NZ.4400.477.2021

DECYZJA

projektowanych obiektów i urządzeń sanitarnych w związku z planowaną inwestycją polegającą na przebudowie, rozbudowie i nadbudowie budynku przy ul. Kowalskiej 4 w Opolu na potrzeby budynku opieki zdrowotnej – Centrum Terapii Hiperbarycznej i Dziennego Ośrodka Rehabilitacji na działce nr 56/3 km 76 obręb Nowa Wieś Królewska przy ul. Kowalskiej 4 w Opolu, tj.:

Projektant: mgr inż. Tomasz Sztabowski	Upr.bud: MAZ/0080/PWBS/18	Podpis:
Sprawdzający: mgr inż. Katarzyna Kawka	Upr.bud: LUB/0130/PBS/15	Podpis:
Stadium opracowania: Projekt budowlany-wykonawczy	Data opracowania: 15.10.2021	Skala: 1:500
Rysunek: PZT SIECI SANITARNE	Nr Rysunku: S-01

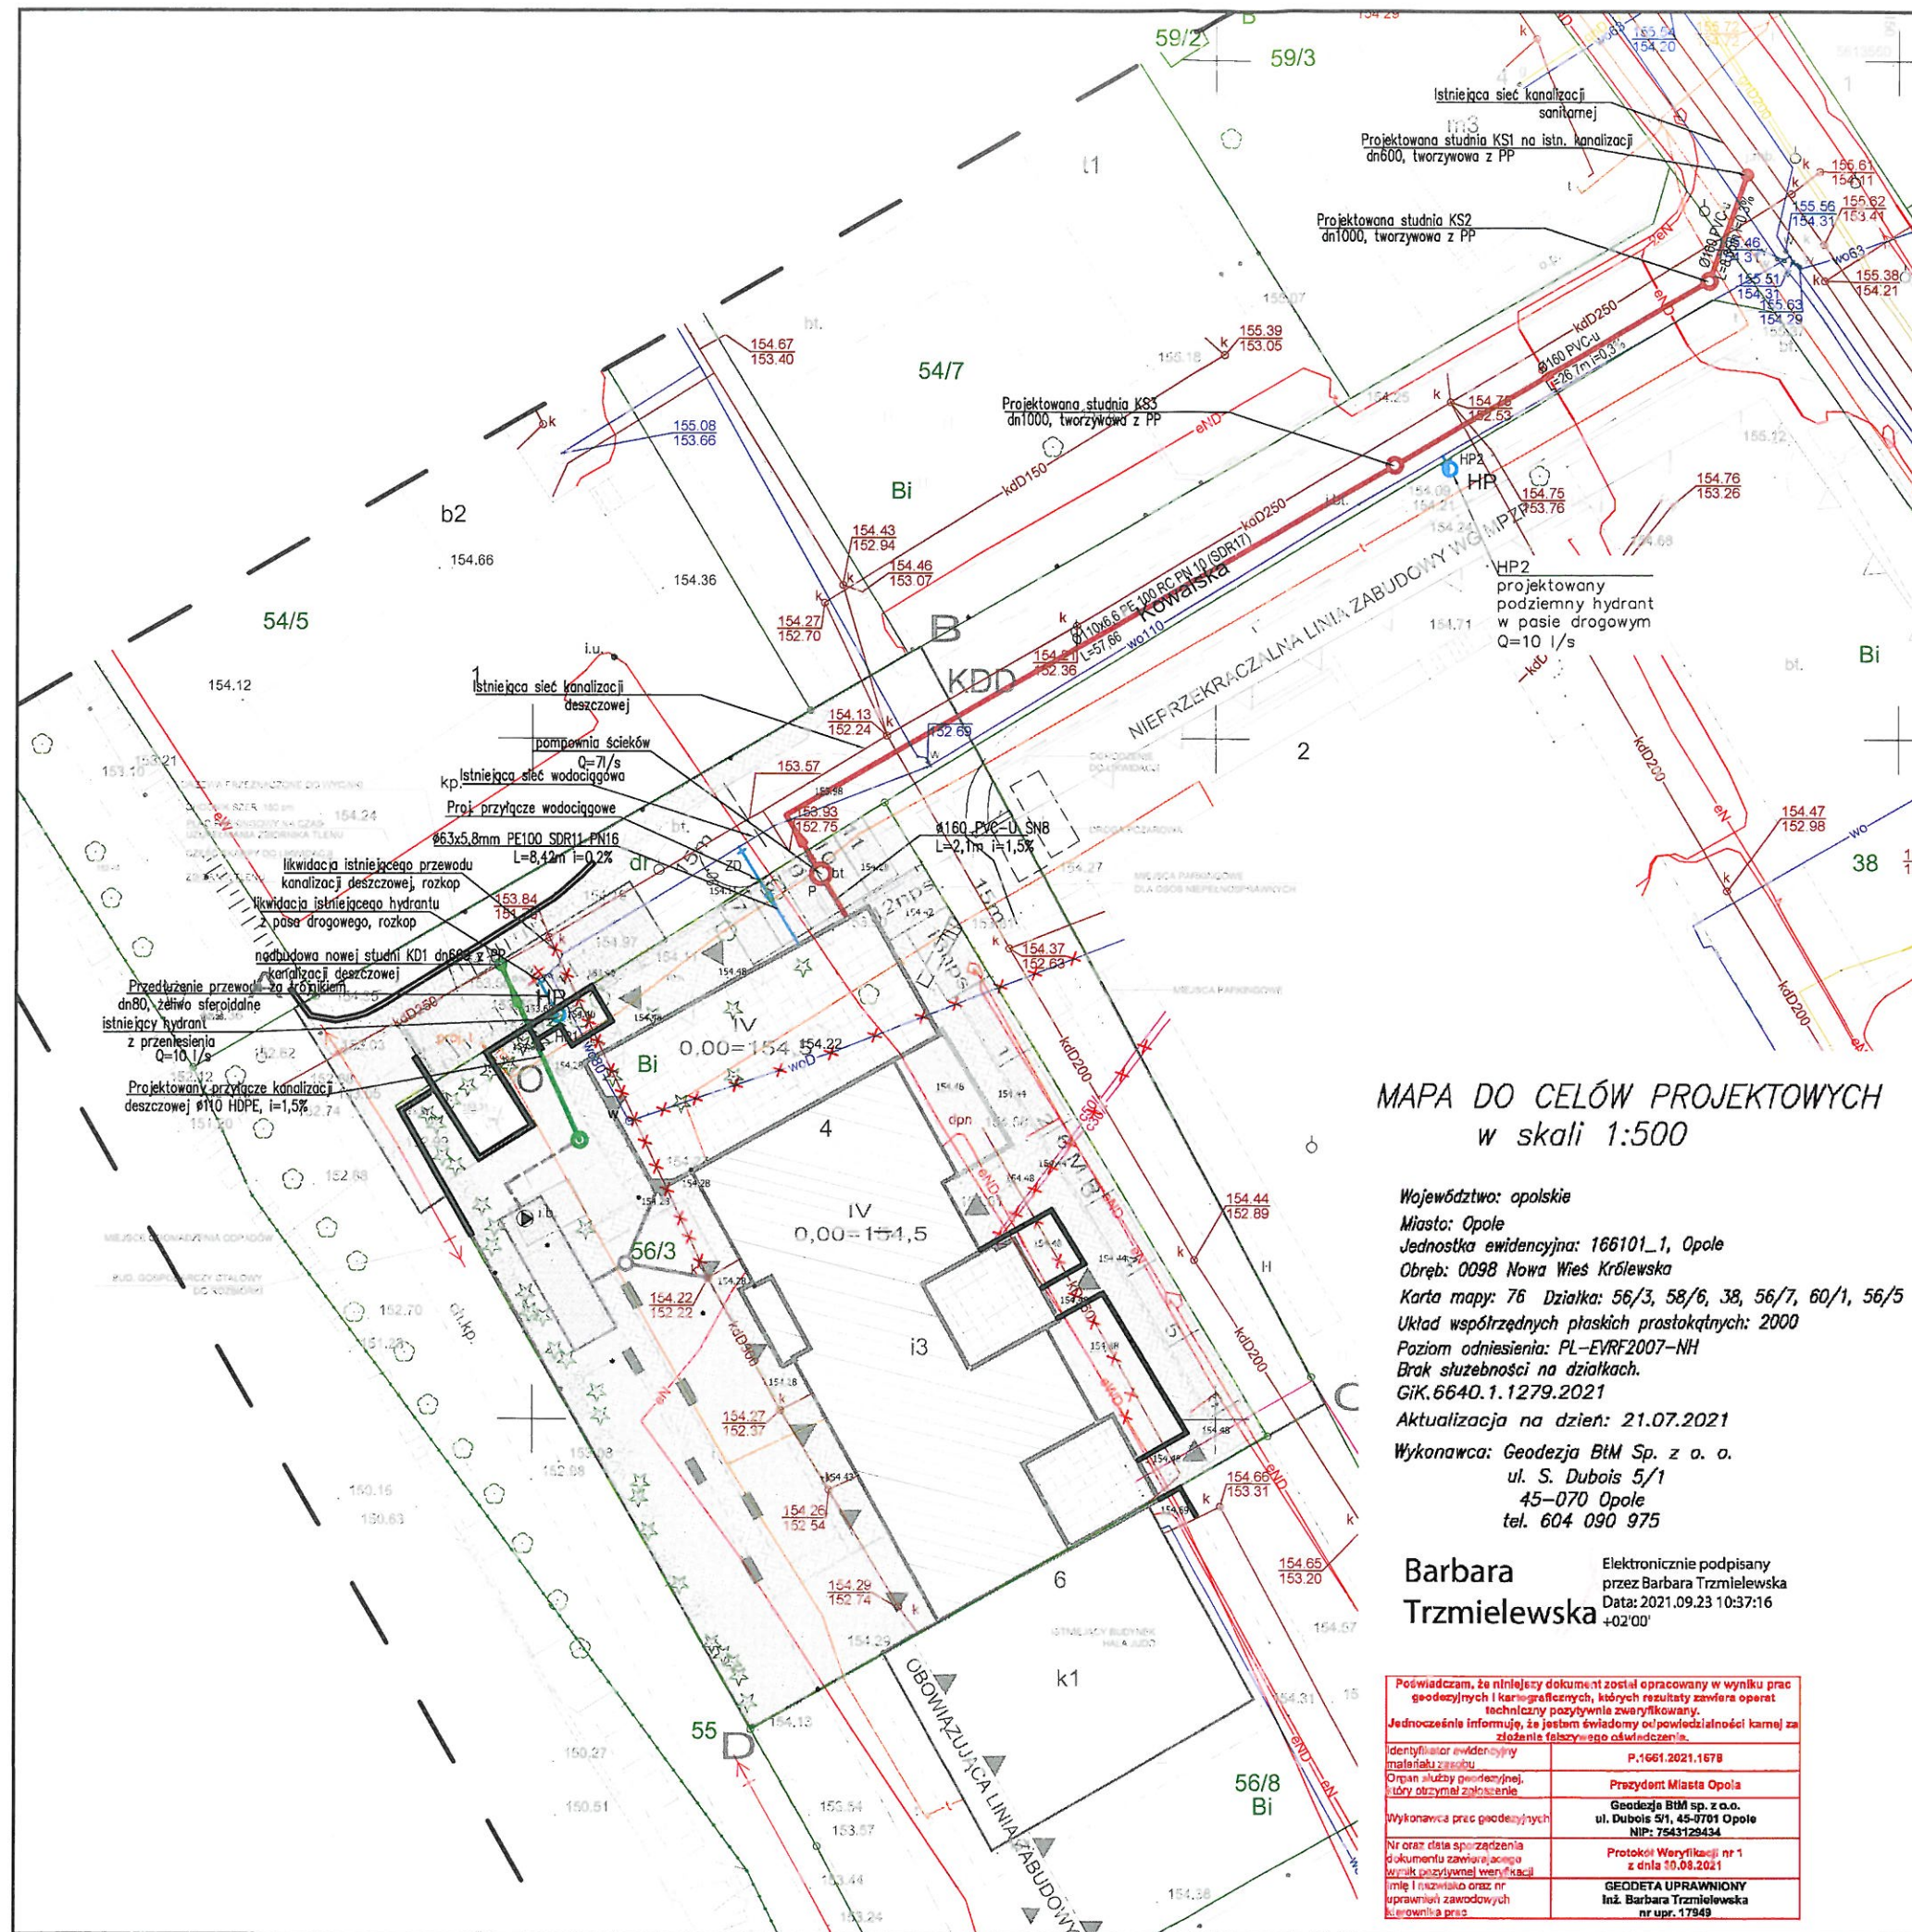
1. Zakres prac sanitarnych w pasie drogowym **ww. ulic** (jezdnie - nawierzchnie z betonu asfaltowego, kostki betonowej - trylinka, nawierzchnia gruntowa częściowo utwardzona frezownicą i tłuczniem, chodniki - kostka betonowa typu polbruk, pokruszona płyta betonowa, pobocza, skarpy) dopuszcza się wykonać poprzez rozkop, uwzględniając zasadę, że stan pasa drogowego po wykonanych robotach nie może być gorszy od stanu przed ich rozpoczęciem.

2. Po wykonanych robotach sanitarnych należy odbudować naruszone elementy pasa drogowego, przyjmując ich istniejącą konstrukcję, z zachowaniem wymagań polskich norm dotyczących zagęszczenia podłoża gruntowego i jakości materiałów. Dla odcinka przebudowy pasa drogowego ul. Kowalskiej uwzględnić opracowaną dokumentację branży drogowej uzgodnioną pismem NZ.4406.32.1.2021 z dnia 19.10.2021 r.

9. W przypadku konieczności przełożenia sieci i przyłączy sanitarnych jw. w związku z rozbudową, przebudową lub remontem **ww. drogi** – zostanie ono dokonane zgodnie z art. 39 ust. 5 ustawy o drogach publicznych.
Nadzór nad robotami sanitarnymi w przypadku rozbudowy, przebudowy lub remontu drogi winien nastąpić ze strony Inwestora zamierzenia jw. bez ponoszenia przez MZD w Opolu dodatkowych opłat z tego tytułu.

10. Odcinki sieci i przyłączy wyłączone z eksploatacji należy usunąć z pasa drogowego lub oznaczyć na mapie jako nieczynne.

Miejski Zarząd Dróg w Opolu
uzgadnia lokalizację z wniesieniem dróg (zastrzeżeń,
podanych w decyzji ustanowienia piętrowości)
Nr
z dnia 05.11.2021r.
